UNIVERSIDAD de CONCEPCION

BIBLIOTECA

COMPLEMENTACION y RECTIFICACION

PROYECTO DE TRATAMIENTO AMBIENTAL

PRIMER PISO (ACCESO)

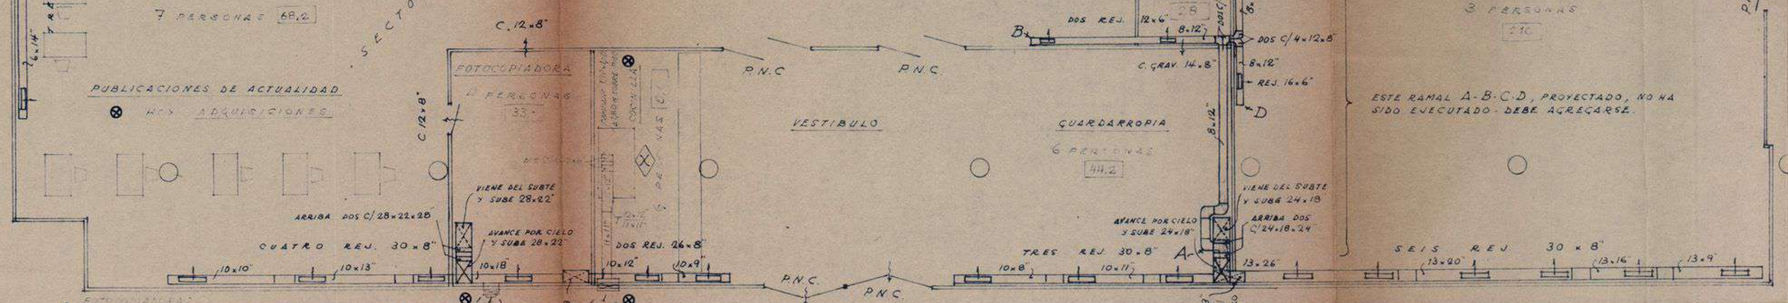
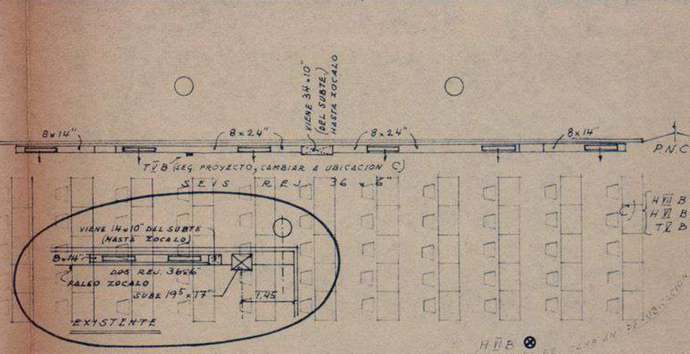
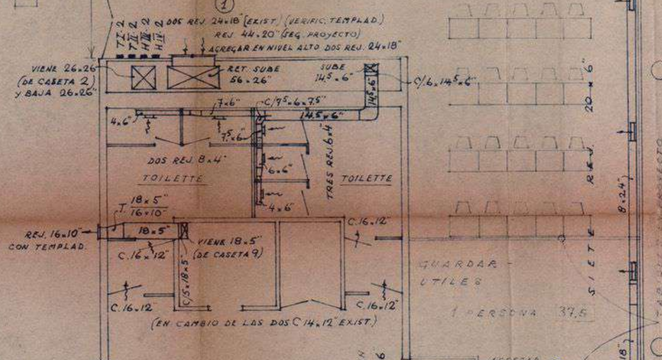
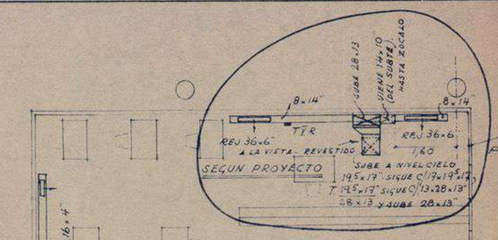
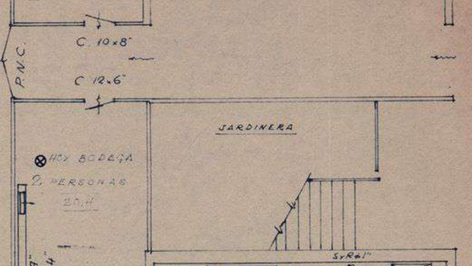
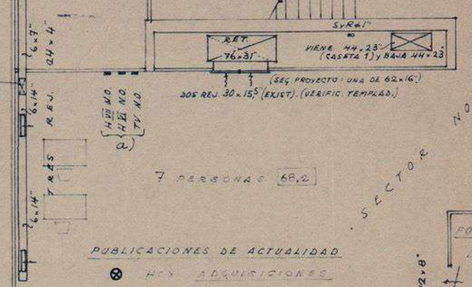
C. : CELOSIAS INFERIORES QUE DEBEN AGREGARSE

NOTA DEBERA AGREGARSE CUELLOS REMOVIBLES CON TEMPLADORES FRONTALES A TODAS LAS REJILLAS DE RETORNO QUE NO LAS TENGAN

(1) EN NIVEL SUPERIOR AL DE LAS REJILLAS DE RETORNO, EXISTENTES, DEBERA AGREGARSE OTRAS DOS IGUALES DE 24x18" CON CUELLO Y TEMPLADOR FRONTAL.

H.E.N.O. HUMIDISTATO LIMITE TRASLADA ACCION DEL T.E.N.O. A VALV. MODUL. POR LA DEL H.E.N.O. AL SUBIR HR. A 55% AGREGAR.

H.E.N.O. HUMIDISTATO MODULAD., ACCIONA VALV. MODUL. SUSTITUYENDO AL T.E.N.O. PARA MANTENER 55-57% H.R. AGREGAR

T.E.R.	IDEM A T.E.N.O.	PARA RECALENT.	"RESERVA"	SEG. PROYECTO
H.E.R.	" " H.E.N.O.	"	"	AGREGAR
H.E.R.	" " H.E.N.O.	"	"	AGREGAR
T.E.B.	" " T.E.N.O.	"	"BIBLIOGRAFIA"	SEG. PROYECTO
H.E.B.	" " H.E.N.O.	"	"	AGREGAR
H.E.B.	" " H.E.N.O.	"	"	AGREGAR
T.E.P.	" " T.E.N.O.	"	"PROCESOS TECNICOS"	SEG. PROYECTO
H.E.P.	" " H.E.N.O.	"	"	AGREGAR
H.E.P.	" " H.E.N.O.	"	"	AGREGAR
